**Progetto di fattibilità tecnica ed economica del Raddoppio Cosenza-Paola/S. Lucido
(galleria Santomarco). CUP: J71J20000110008 – III RIPUBBLICAZIONE**

Codice procedura (ID_VIP/ID_MATTM): 8755. CUP: J71J20000110008

III RIPUBBLICAZIONE – CONTRODEDUZIONI E OSSERVAZIONI

Progetto di fattibilità tecnica ed economica del Raddoppio Cosenza-Paola/S. Lucido (Galleria Santomarco)

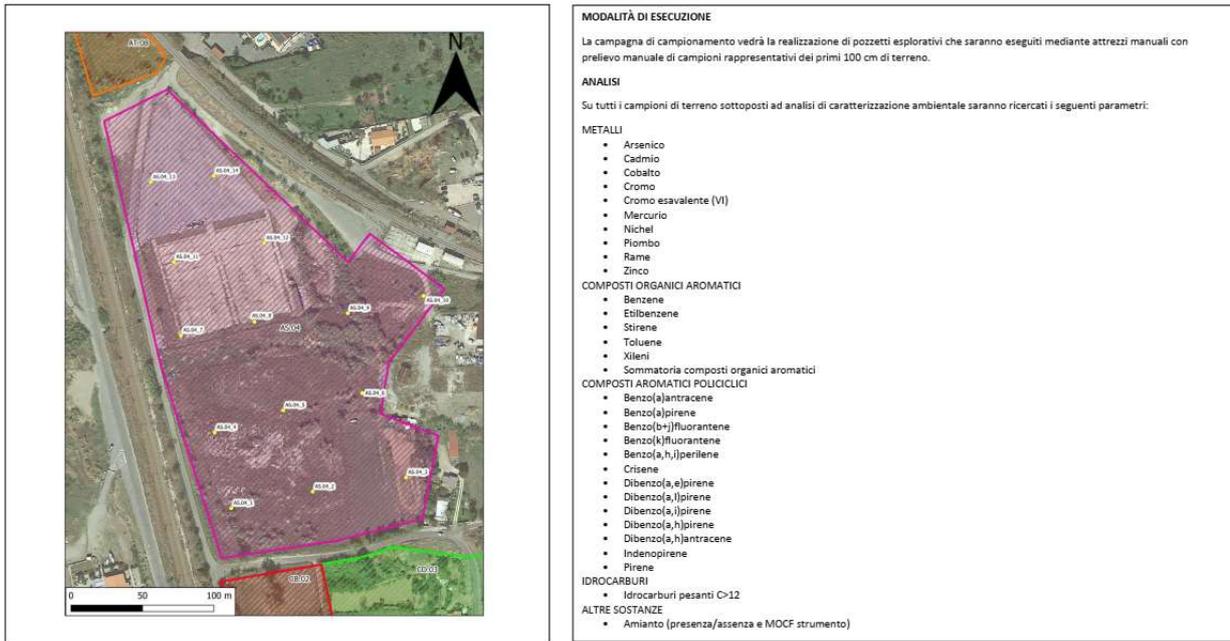
Il piano di campionamento incluso in [RFI – SchedeSC], pubblicato in novembre 2021 e aggiornato in **giugno 2022**, riporta i sondaggi da eseguire in una fase successiva, peraltro con una disposizione differente da quella contenuta nelle CD:

Le schede tecniche dei siti di produzione [RFI – SchedeTec] riportano **un solo sondaggio** (SVI05) eseguito al limite dell'area nel mese di ottobre 2021 (immagine a lato), mentre in altri documenti [RFI – SchedeSC] aggiornati a **giugno 2022** si sostiene che l'area era inaccessibile per irreperibilità dei proprietari. Come è avvenuto, dunque, l'accesso in **aprile 2021** all'AS.04?

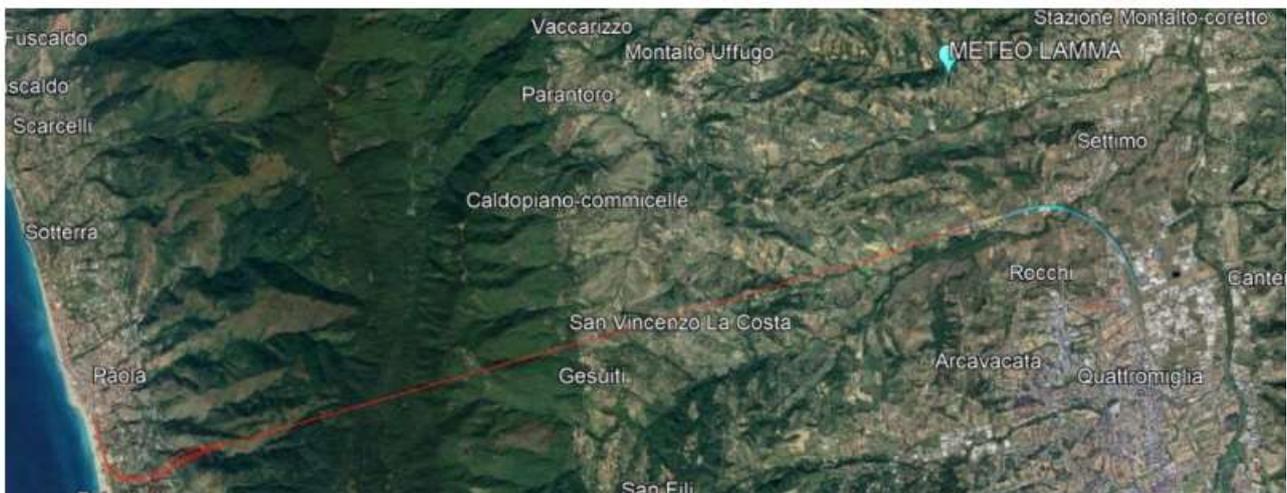
Si legge nella SIA che "I venti nella zona di Cosenza si presentano con valori di velocità registrate molto bassi ma in crescita negli anni, come mostrano i dati misurati della stazione di Città dei Ragazzi", nonché "Non avendo disponibili dati completi misurati, sono stati utilizzati dati derivanti da modelli prognostici. In particolare, sono stati elaborati dati orari per l'anno 2019 derivanti dal modello WRF di LaMMA (Laboratorio di Monitoraggio e Modellistica Ambientale) del quale si è acquisita l'estrazione in un punto interno al dominio di calcolo in corrispondenza dell'area di studio (coordinate: LONG 16.2068610 – LAT 39.4012140)" [RFI-SIA].

La posizione del punto è riportata in figura.

Se i dati che hanno alimentato il modello CALMET riportati in [RFI – PAC] fossero stati acquisiti solo in una stazione posta nel comune di Montalto Uffugo, come sembra emergere dal testo, ciò spiegherebbe la differenza risibile di frequenza e velocità del vento tra Paola e Cosenza, dovuta solo alle differenze orografiche calcolate dal modello e non a valori realmente misurati in uno dei comuni più ventilati della Calabria, la cui situazione è ben diversa da "alcuni valori superiori ai 10 m/s".

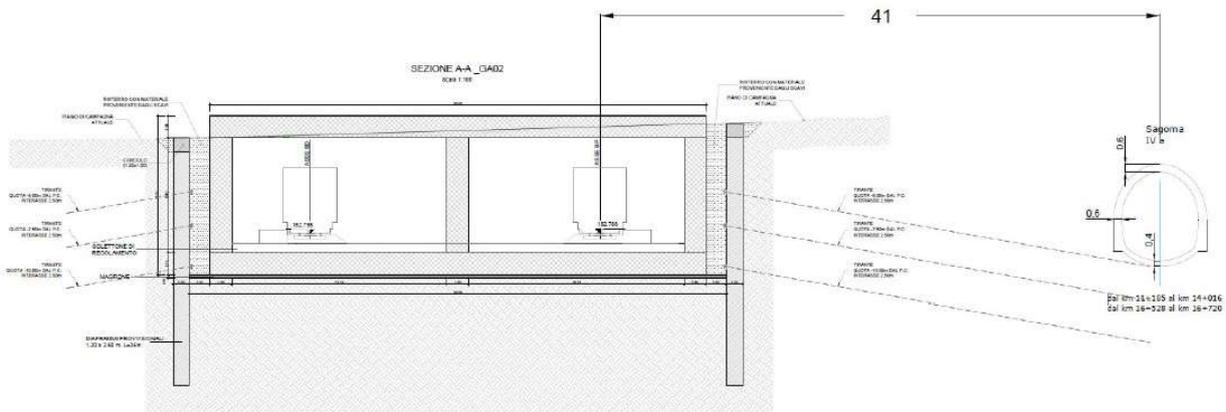
Tale soluzione dei tunnel laterali probabilmente finirebbe per violare la fascia di rispetto dalla galleria esistente (asse galleria esistente – asse binario più prossimo), problema che potrebbe ulteriormente complicare la situazione di progetto attuale dovuta alla necessità di **posizionare i tiranti della paratia in terreni sciolti, argillosi e in alcuni tratti estremamente spingenti** [RFI – Integrazioni2023].
